Verslag huishoudelijke elektrische installatie op laagspanning en zeer lage spanning

Referentie: **005-20260803-04**	Datum controle: **03/08/2026**
Keurder: **005**

Eigenaar:	**Jeroen**	EAN-code:	**541449206000640007**
Adres installatie:	**Ankerweg 16, 3910 - Pelt**	Nummer teller(s):	**1SAG3200084538**
		Distributienetbeheerder installatie:	**Fluvius**

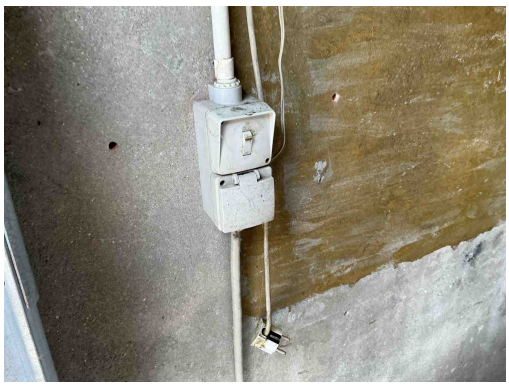
T11 - De contactdozen waarvan de toegekende stroomsterkte maximaal 16A en de toegekende spanning maximaal 250V bedraagt en niet bedoeld zijn voor de voeding van een of meerdere verbruikstoestellen voor een specifiek doel en niet geplaatst zijn in of op schakel- en verdeelborden, beschikken niet of IPXX-D (incl. gemeenschappelijke delen residentieel geheel) (Boek 1: 4.2.2.3/5.3.5.2).

Opmerking: Oa berging, garage, slpk 1, berging, kelder, woonkamer

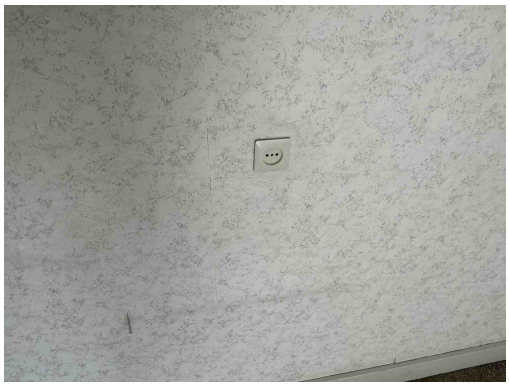
T11 - De contactdozen waarvan de toegekende stroomsterkte maximaal 16A en de toegekende spanning maximaal 250V bedraagt en niet bedoeld zijn voor de voeding van een of meerdere verbruikstoestellen voor een specifiek doel en niet geplaatst zijn in of op schakel- en verdeelborden, beschikken niet of IPXX-D (incl. gemeenschappelijke delen residentieel geheel) (Boek 1: 4.2.2.3/5.3.5.2).

Opmerking: Oa berging, garage, slpk 1, berging, kelder, woonkamer

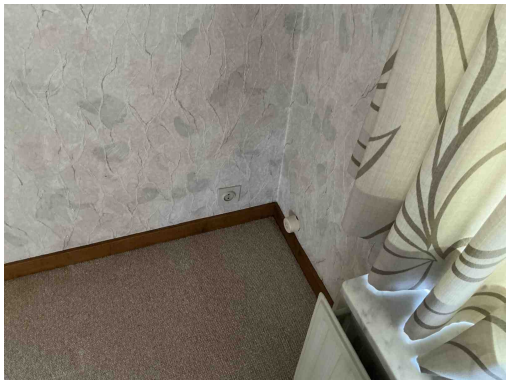
T10 - Bepaalde contactdozen en/of schakelaars zijn niet degelijk bevestigd (Boek 1: 1.4.1.3).
Opmerking: Oa woonkamer

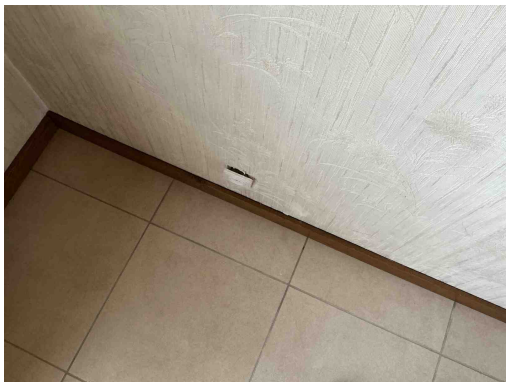
T10 - Bepaalde contactdozen en/of schakelaars zijn niet degelijk bevestigd (Boek 1: 1.4.1.3).
Opmerking: Oa woonkamer

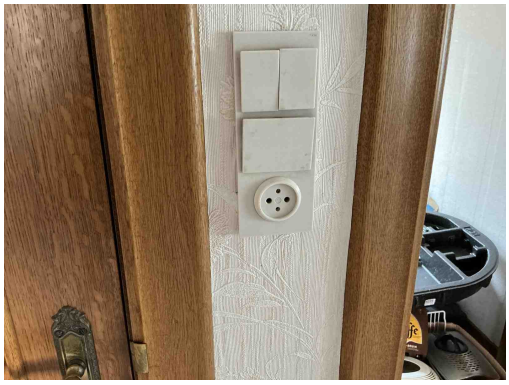
T10 - Bepaalde contactdozen en/of schakelaars zijn niet degelijk bevestigd (Boek 1: 1.4.1.3).
Opmerking: Oa woonkamer

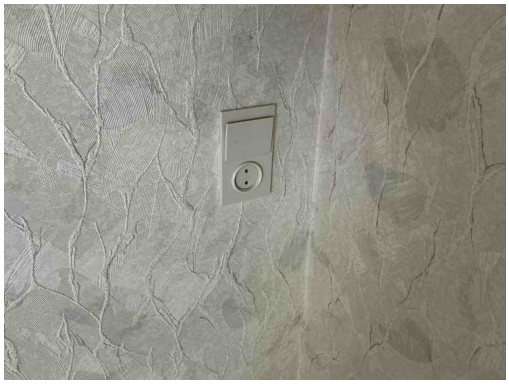
T10 - Bepaalde contactdozen en/of schakelaars zijn niet degelijk bevestigd (Boek 1: 1.4.1.3).
Opmerking: Oa woonkamer

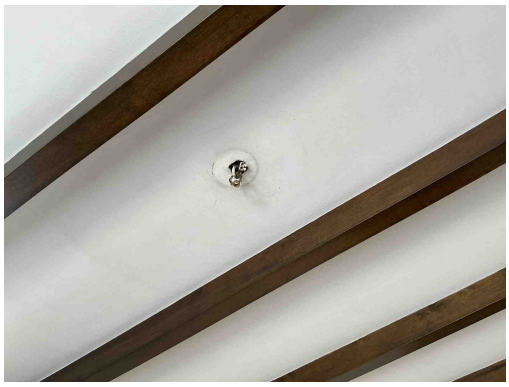
T10 - Bepaalde contactdozen en/of schakelaars zijn niet degelijk bevestigd (Boek 1: 1.4.1.3).
Opmerking: Oa woonkamer

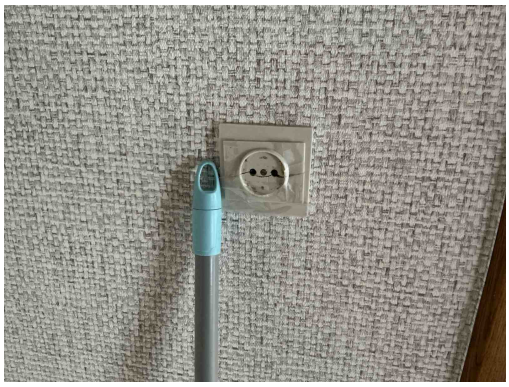
C35 - Er zijn doorverbindingen gemaakt met lusterklemmen; er kon niet aangetoond worden dat deze klemmen geschikt zijn voor de aanwezige spanning, stroom en draadsectie en dat ze “CE” zijn (Boek 1: 1.4.2.1.).
Opmerking: Oa hal, woonkamer

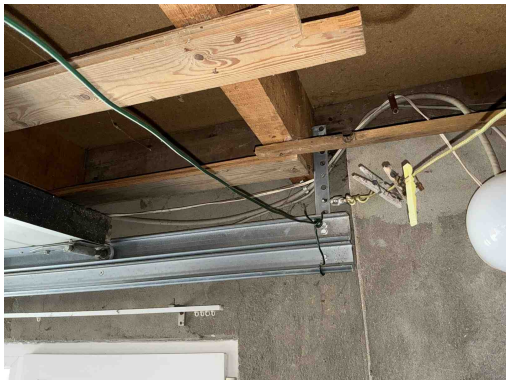
T09 - Bepaalde contactdozen en/of schakelaars zijn beschadigd (Boek 1: 1.4.1.3).
Opmerking: Oa keuken

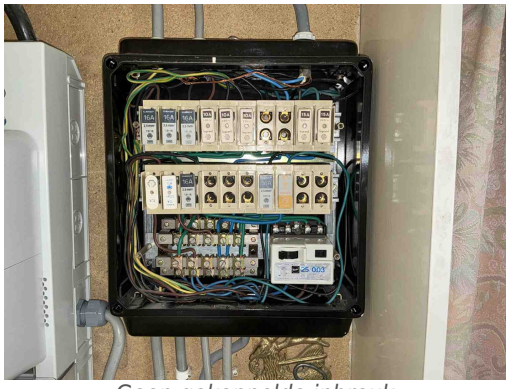
C13 - Onvoldoende bevestiging van de leiding(en) (Boek 1: 5.2.9.5).
Opmerking: Oa garage
